达州市通川区磐石镇规划（局部地块用地布局及经济技术指标）调整方案公示

达州市通川区自然资源局
2023年6月28日

项目名称：达州市通川区磐石镇规划（局部地块用地布局及经济技术指标）调整方案

达州市通川区磐石镇局部地块位置示意图

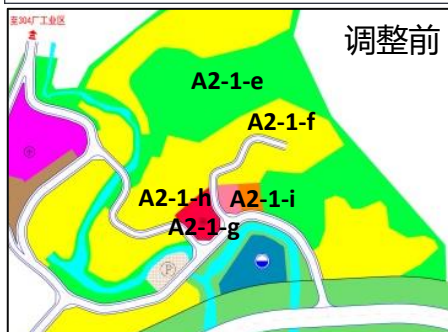
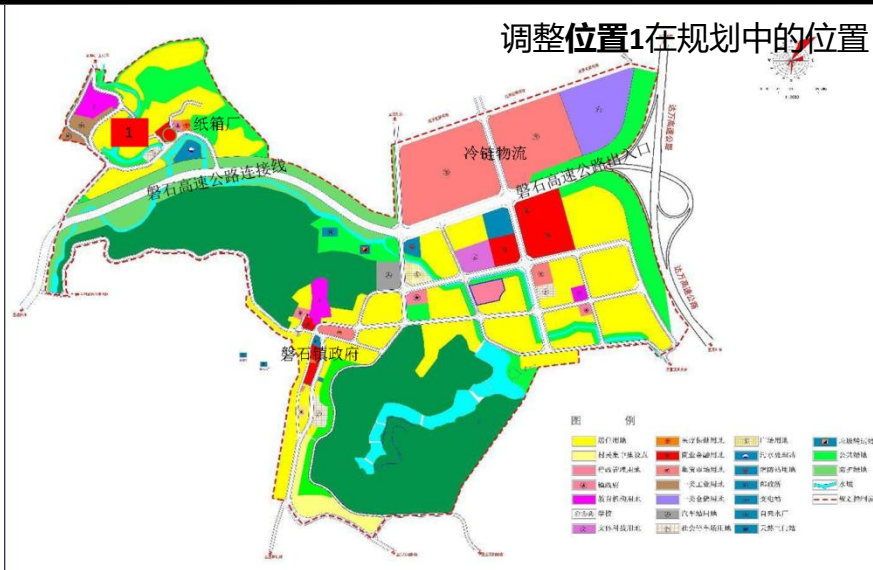
调整内容1的地块位于磐石高速公路连接线北侧（纸箱厂）；为满足该处用地实际的需要；同时为确保片区公服及绿化不减少，对部分地块布局进行优化。规划征地面积6.8亩。涉及到的调整地块在原规划用地编号分别为：A2-1-h、A2-1-i、A2-1-f、A2-1-g、A2-1-e。

(1)将原A2-1-h行政管理用地（c1）与A2-1-i医疗保健用地（c4）、A2-1-f二类居住用地（R2）中的部分用地合并为一个地块，用地代码为A2-1-h，用地性质为二类工业用地（M2），面积为5216平方米（约7.83亩）；控制指标参照原规划其他二类工业用地控制为：容积率 ≥ 1.0 ，绿地率 $\leq 20\%$ ；

(2) A2-1-f二类居住用地（R2）原面积2.59公顷，调整后地块面积为2.27公顷；调整后减少了0.32公顷，控制指标保持不变；

(3)将原A2-1-g商业金融用地（c5）南侧调整为医疗保健用地（c4），地块编码为A2-1-i，面积为1280平方米，控制指标为：容积率 ≤ 1.2 ，建筑密度 $\leq 40\%$ ，建筑限高 $\leq 15m$ ，绿地率 $\geq 30\%$ ；剩余部分保留作为商业金融用地，地块编码为A2-1-g，面积为1564平方米，控制指标保持不变；

(4) A2-1-e公园绿地（G1）的范围增加，调整前面积为4.75公顷，调整后为4.86公顷，调整后绿地面积增加0.11公顷。

达州市通川区磐石镇局部地块位置示意图

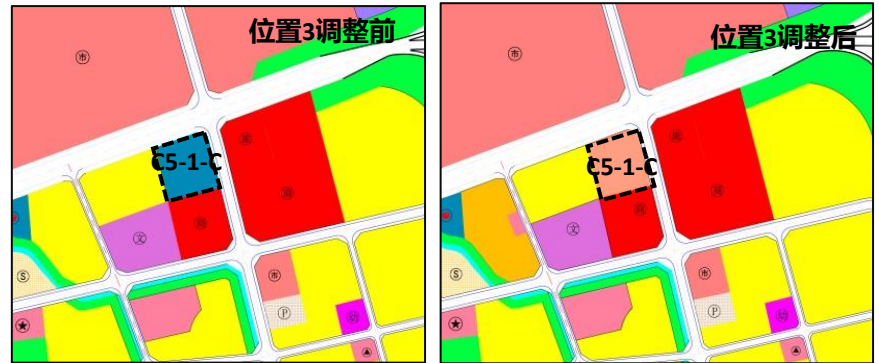
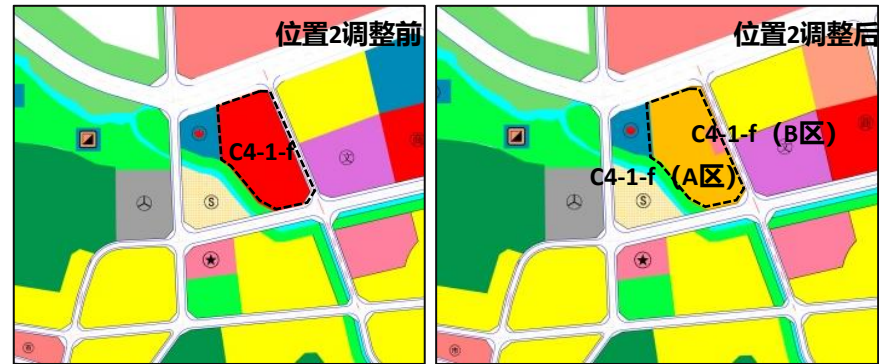
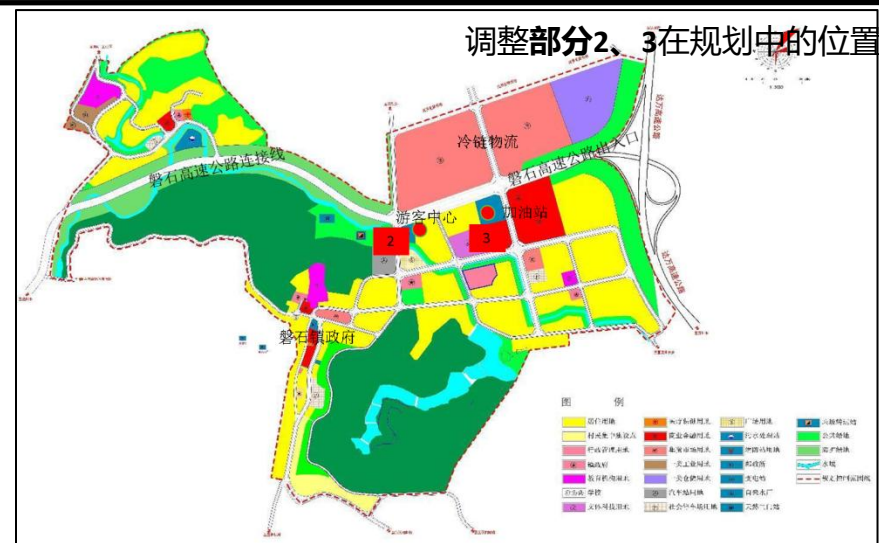
(5) 将原地块C4-1-f商服用地(B1)划分为地块C4-1-f (A区) 与地块C4-1-f (B区)，其中：

C4-1-f (A区) 为二类居住用地兼容商业 (R2/B) ($10\% \leq \text{商业建筑面积} \leq 30\%$)，用地指标控制：容积率 ≤ 2.0 ，建筑密度 $\leq 35\%$ ，建筑限高22米，绿地率 $\geq 30\%$ 。

C4-1-f (B区) 为行政办公用地 (A1)，控制指标参照原规划同性质地块控制：容积率 ≤ 2.0 ，建筑密度 $\leq 45\%$ ，建筑限高为15米，绿地率 $\geq 20\%$ 。

(6) 以最新城市用地分类标准规范 (2011版) 明确地块用地性质，便于存量土地出让。将原C5-1-C (U1供应设施用地) 更新为B41 (加油加气站用地)，经济技术指标：容积率 ≤ 1.0 ，建筑高度 ≤ 15 米。

达州市通川区磐石镇局部地块位置示意图

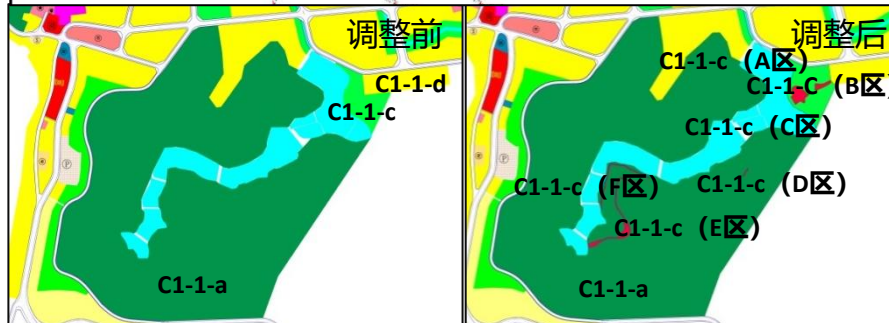
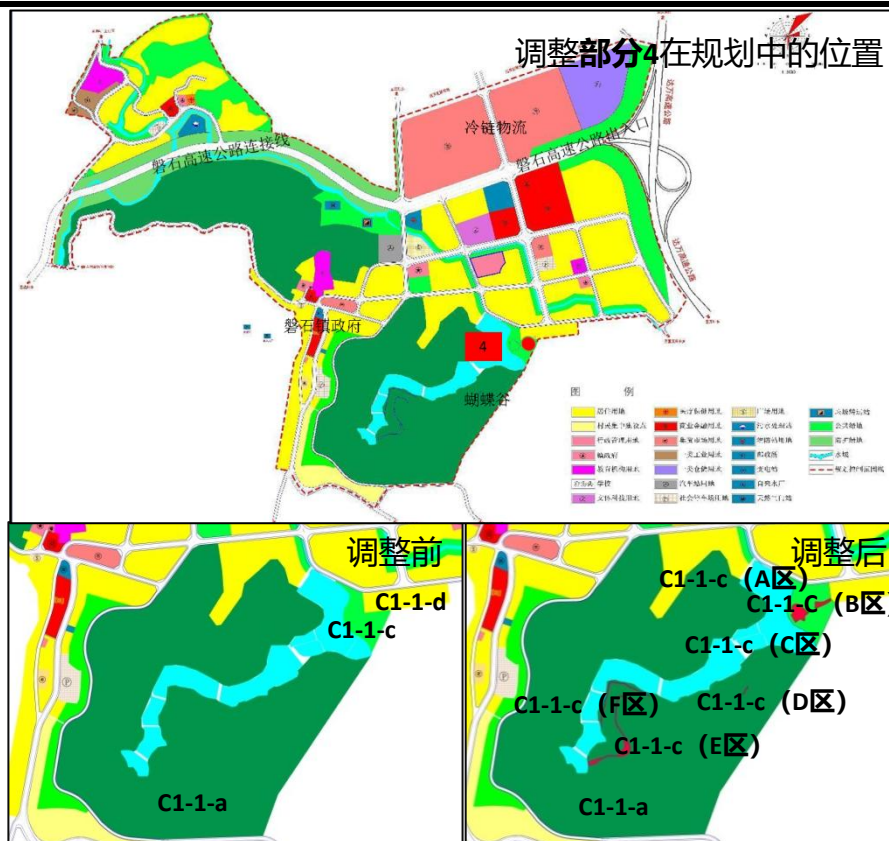
调整内容4的地块位于位于蝴蝶谷项目；因该区域内已有招商引资项目落地，位于规划的公园绿地和农林用地内，且部分土地已报征，未供地。规划征地面积4.8亩。涉及到的调整地块在原规划用地编号分别为：C1-1-d、C1-1-c、C1-1-a

(7)将地块C1-1-d二类居住用地（R2）的范围线进行调整，面积由9426平方米调整到7043平方米，减少了2383平方米，控制指标保持不变；

(8)将地块C1-1-c公园绿地（G1）中的已报征的1488平方米调整为商业设施用地（B1），分为两个地块，地块编码为C1-1-c（B区）、C1-1-c（C区），控制指标均为：容积率 ≤ 1.2 ，建筑密度 $\leq 50\%$ ，绿地率 $\geq 15\%$ ，建筑限高15米。剩余部分保留为公园绿地（G1），地块编码为C1-1-c（A区），地块面积为9289平方米。

(9)将原C1-1-a农林用地（E2）中的已报征的1695平方米调整为商业设施用地（B1），分为三个地块，从右至左地块编码分别为C1-1-c（D区）地块面积46平方米，C1-1-a（E区）地块面积为1209平方米，C1-1-a（F区）地块面积为439平方米，控制指标均为：容积率 ≤ 1.2 ，建筑密度 $\leq 50\%$ ，绿地率 $\geq 15\%$ ，建筑限高15米。原农林用地地块编码为C1-1-a不变，地块面积减少1695平方米。
